POTENZIAMENTO PARCO EOLICO SALEMI - CASTELVETRANO

PROGETTO DEFINITIVO

RISPOSTE ALLE RICHIESTE DI INTEGRAZIONE DEL MATTM
Nota DVA. Registro Ufficiale U.0028892.20-12-2018
RELAZIONE TECNICO DESCRITTIVA

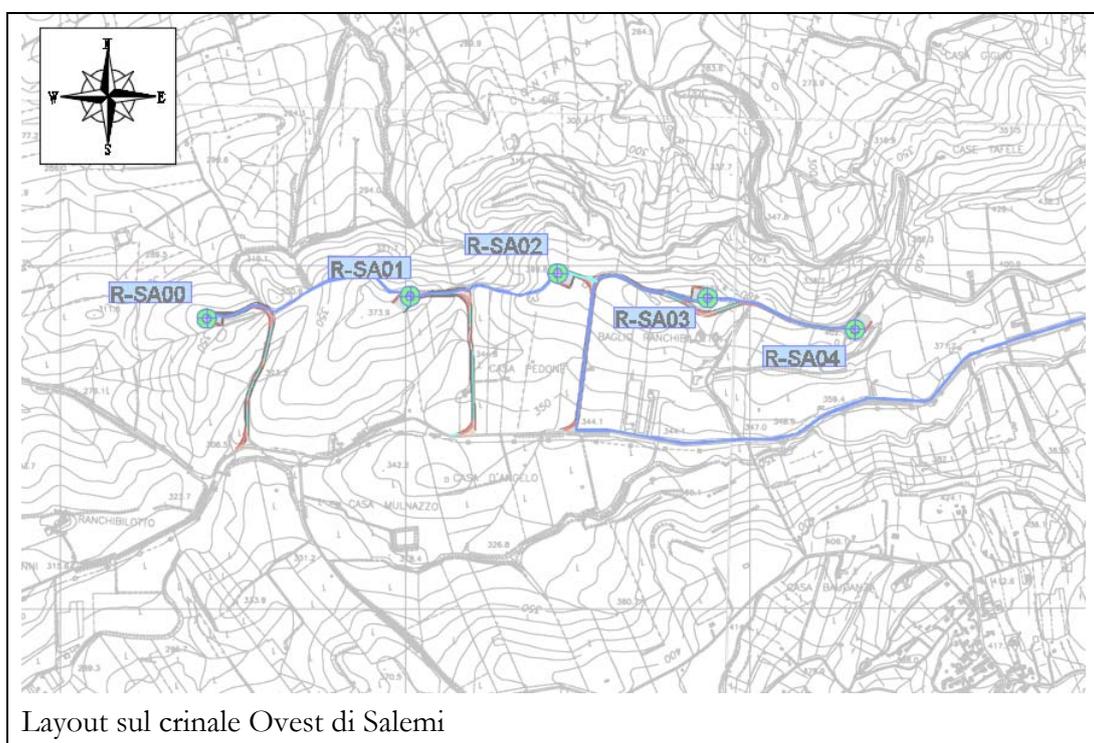
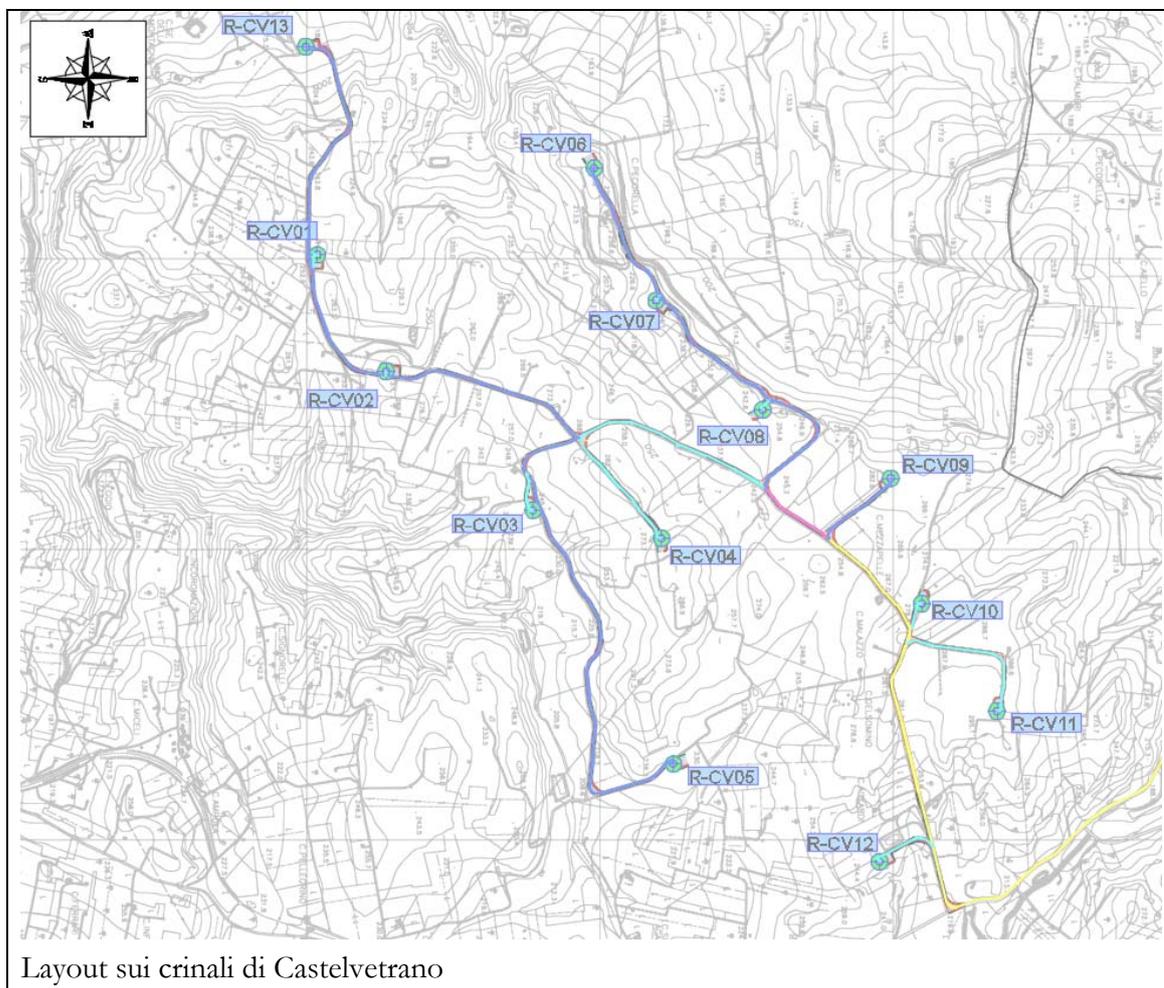
La Soprintendenza di Trapani ha espresso parere favorevole all'esecuzione delle opere in quanto compatibile rispetto ai valori paesaggistici, a condizione che, ai fini del ripristino

delle condizioni panoramiche originarie nel sito di Salemi Est, le previste torri eoliche - R-SA05 e R-SA06 - vengano ricollocate nei siti di cui agli impianti di Salemi Ovest e/o Castelvetroano.

La Soprintendenza puntualizza che nell'area di Salemi Ovest dovrà escludersi qualsiasi intervento prossimo al sito archeologico di epoca ellenistico-romana imperiale (n. 213 della carta Archeologica del PP dell'Ambito 2-3), posto a Sud della SP 69 nelle vicinanze della prevista torre eolica R-SA04.

La Società proponente accoglie in questa sede la richiesta della Soprintendenza e propone le nuove collocazioni degli aerogeneratori R-SA05 e R-SA06 che nel nuovo layout sono dislocate:

- una lungo il crinale ovest di Salemi, con codice R-SA00;
- una lungo i crinali di Castelvetroano, con codice R-CV13.

Di seguito uno stralcio cartografico recante il layout modificato.

In questo modo non verrà creato impatto allo skyline visibile dal Parco Archeologico di Segesta e dal Castello di Salemi.

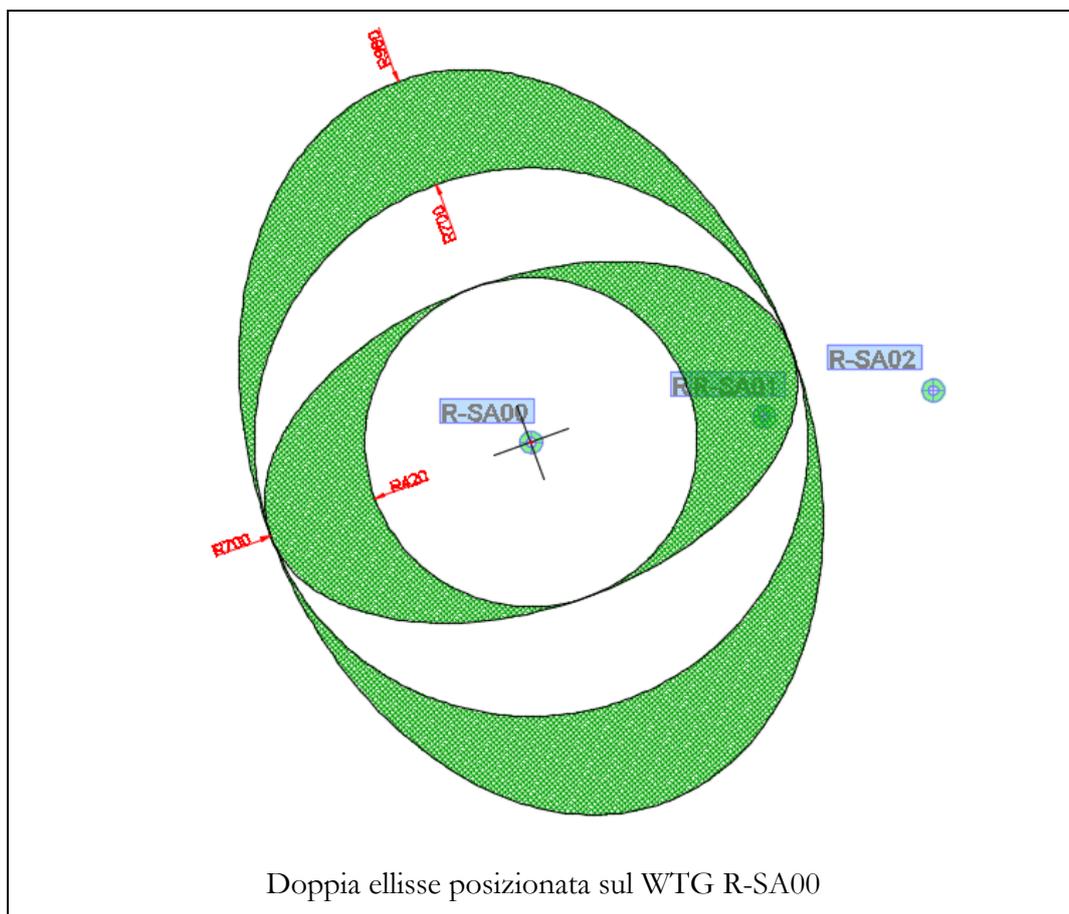
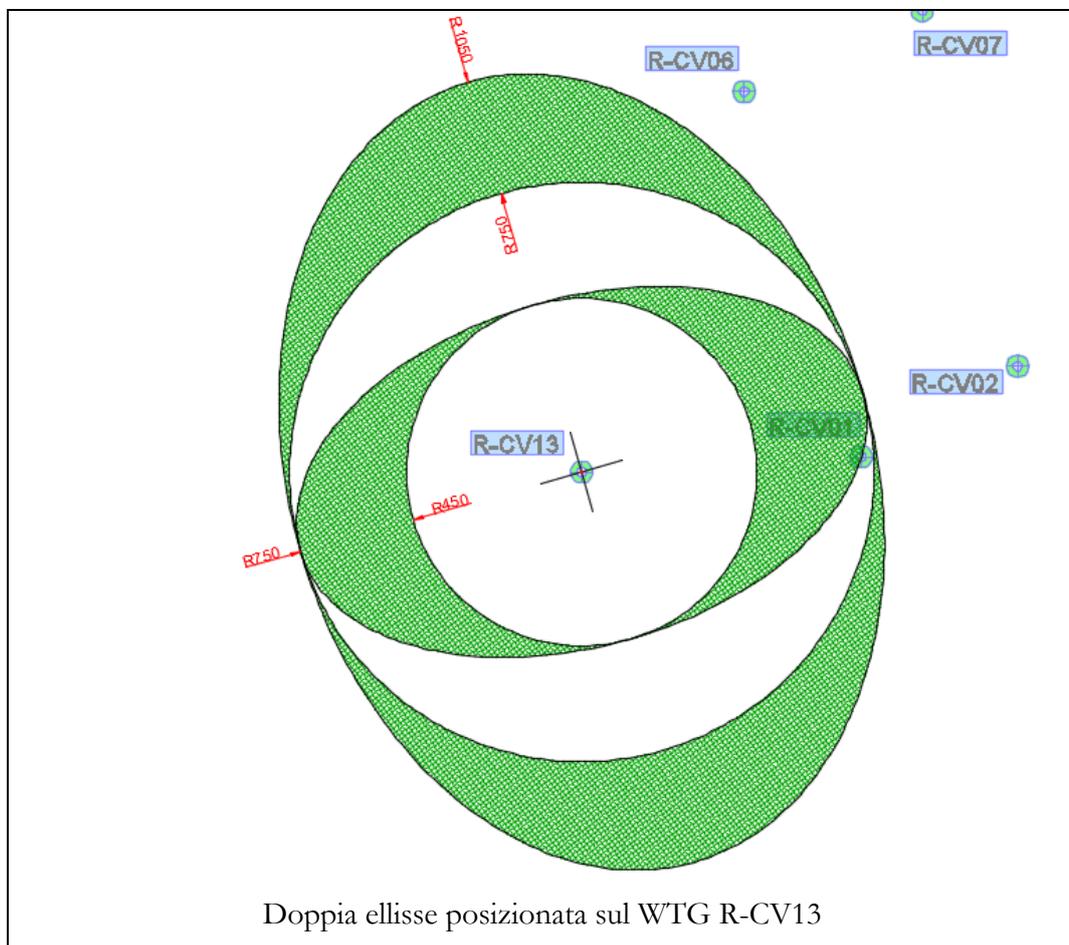
- Distanza minima tra macchine di 5-7 diametri sulla direzione prevalente del vento e di 3-5 diametri sulla direzione perpendicolare a quella prevalente del vento (punto 3.2. lett. n).
- Minima distanza di ciascun aerogeneratore da unità abitative munite di abitabilità, regolarmente censite e stabilmente abitate non inferiore a 200 m (punto 5.3 lett. a).
- Minima distanza di ciascun aerogeneratore dai centri abitati individuati dagli strumenti urbanistici vigenti non inferiore a 6 volte l'altezza massima dell'aerogeneratore (punto 5.3 lett. b).
- Distanza di ogni turbina eolica da una strada provinciale o nazionale superiore

Ciascuna delle misure di mitigazione suggerita è stata contestualizzata all'intervento proposto, con il risultato di una concreta applicazione delle stesse. Nella fattispecie, il posizionamento degli assi degli aerogeneratori R-SA00 ed R-CV13:

- Rispetta mediamente le distanze 3-5-7 diametri nelle accezioni richieste (cfr. immagini appresso riportate e prodotte con la medesima procedura indicata nel SIA, Studio di Impatto Ambientale, codice SAL-ENG-REL-0003_00):

- È avvenuto in modo tale da garantire la distanza non inferiore a 200 m da unità abitate (cfr. elaborato SAL-ENG-TAV-0096_01 in cui si dimostra che la condizione è verificata anche per le nuove postazioni R-SA00 e R-CV13).
- Garantisce la distanza di 6 volte l'altezza massima dell'aerogeneratore rispetto al limite di tutti i centri abitati (cfr. elaborato SAL-ENG-TAV-0062_01);
- Rispetta le distanze da strade provinciali e nazionali (in particolare l'aerogeneratore R-SA00 si trova a circa 388 m dalla più vicina strada provinciale, mentre l'aerogeneratore R-CV13 si trova a circa 721 m dalla più vicina strada provinciale).

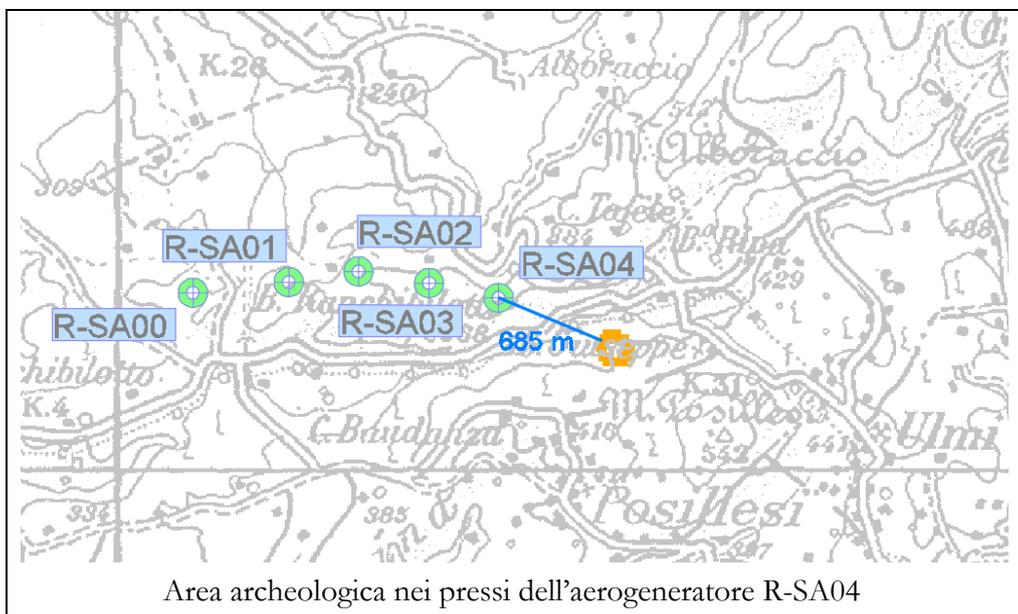
Inoltre, a proposito dell'area archeologica nei pressi dell'aerogeneratore R-SA04, si rileva che lo stesso si trova a circa 700 m di distanza dalla citata area (cfr. immagine appresso riportata):

Si ritiene, vista la distanza dall'aerogeneratore, che la realizzazione dello stesso non possa arrecare alcun danno all'area.

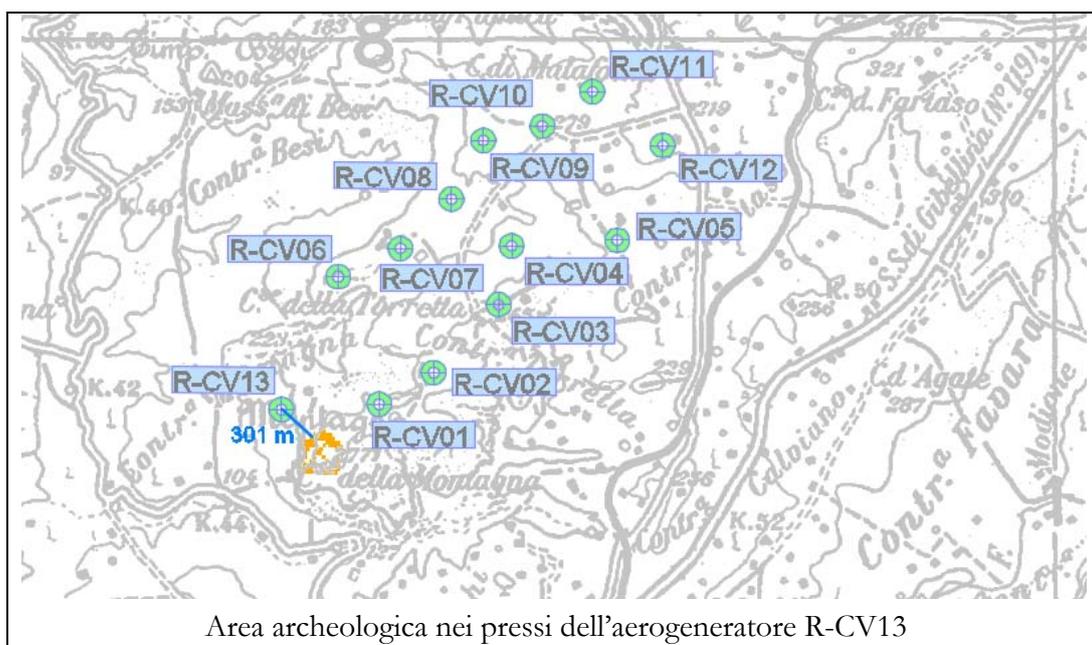
Un'altra area archeologica, censita dal Piano Paesaggistico, viene rilevata nei pressi dell'aerogeneratore R-CV13 a circa 300 m di distanza (cfr. immagine appresso riportata).

Per tale area è stato prodotto l'elaborato dal titolo MiBAC – Allegato 2 – WTG limitrofi a
